Kommentarer till skyltning på Oriongatan

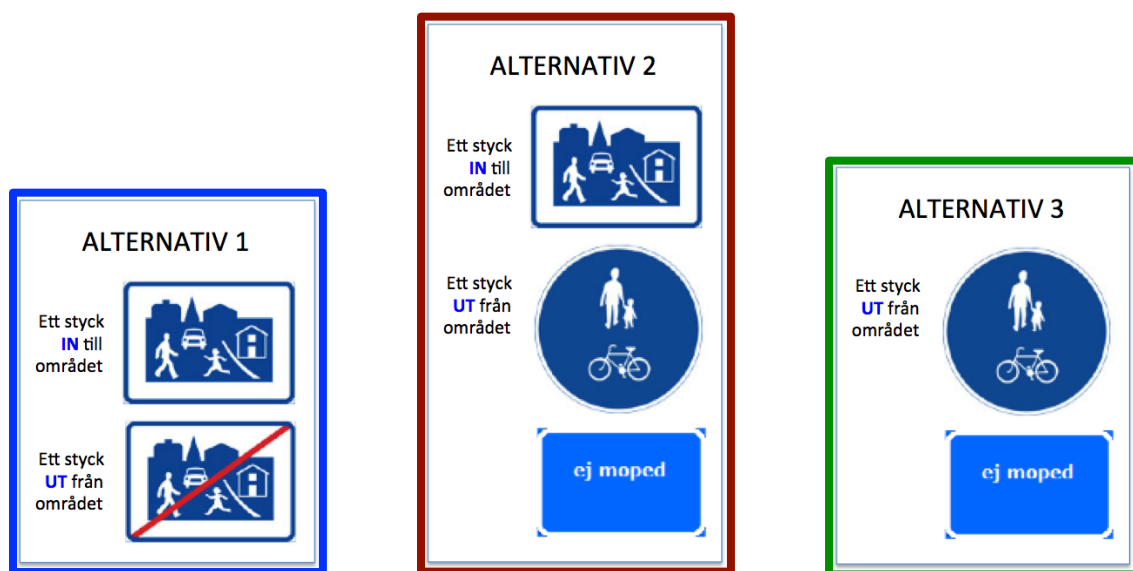
Det känns som om det blir väldigt många skyltar, som drar iväg kostnader, förfular området och förvirrar trafikanterna.

Parkeringsförbudsskylten (B) känns helt irrelevant/onödig för våra behov eller budget.

Jag skulle vilja att vi konsekvent håller oss till minsta möjliga antalet stolpar/bågar och skyltar per plats (på alla platserna). Vänligen se min bild/karta nedan, efterföljt av tillbörliga förklaringar/motiveringar.

Förutom borttagningen av skylt B helt och en kraftig förminskning av skyltar och stolpar (bågar), är OSSF förslag precis som kommunens.
